한 국 농 어 촌 공 사 감 사

[통보]

제 목 근로자 안전한 작업통로 관리 미흡

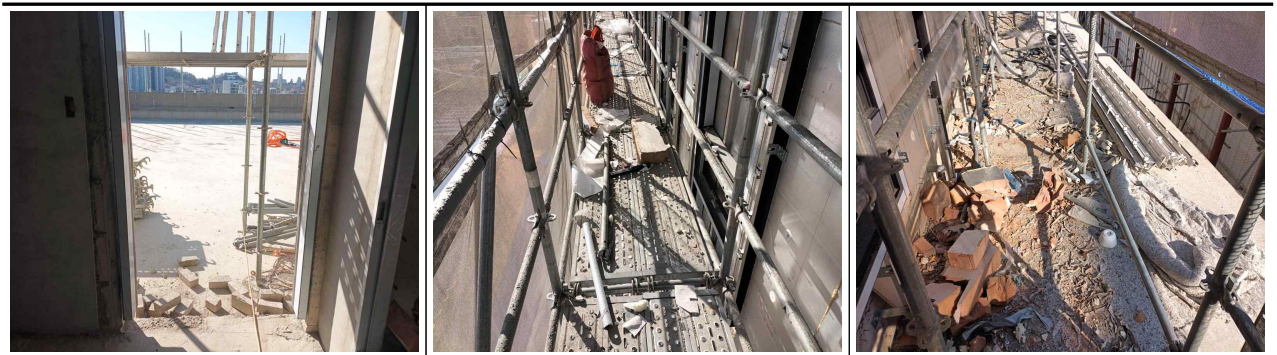
① <그림 1>와 같이 건축 자재 및 부산물 등으로 근로자가 안전하게 통행 할 수 없는 상태로 관리하여 근로자의 전도 위험을 방치한 사실이 있고,

② <그림 2>와 같이 근로자가 이동하는 구간에 자재, 부재 등이 전도될 가능성이 있는 상태로 방치한 사실이 있다.

[REDACTED] 건설현장의 경우에는 사업주가 「산업안전보건기준에 관한 규칙」을 준수하여 터파기로 인해 작업장(용수개거)에 근로자가 안전하게 통행하도록 통로를 개설하여야 하는데도 <그림 3>과 같이 안전한 통행로를 개설하지 않아 근로자가 사면을 통해 작업위치에 접근하도록 방치한 사실이 있었다.

사장(■■■본부장)은 「산업안전보건기준에 관한 규칙」에 따라 건설현장에서 근로자의 작업통로가 청결하고 안전하게 유지관리 및 설치되도록 사례전파와 관련 직원 교육 등을 실시하시기 바랍니다.(통보)
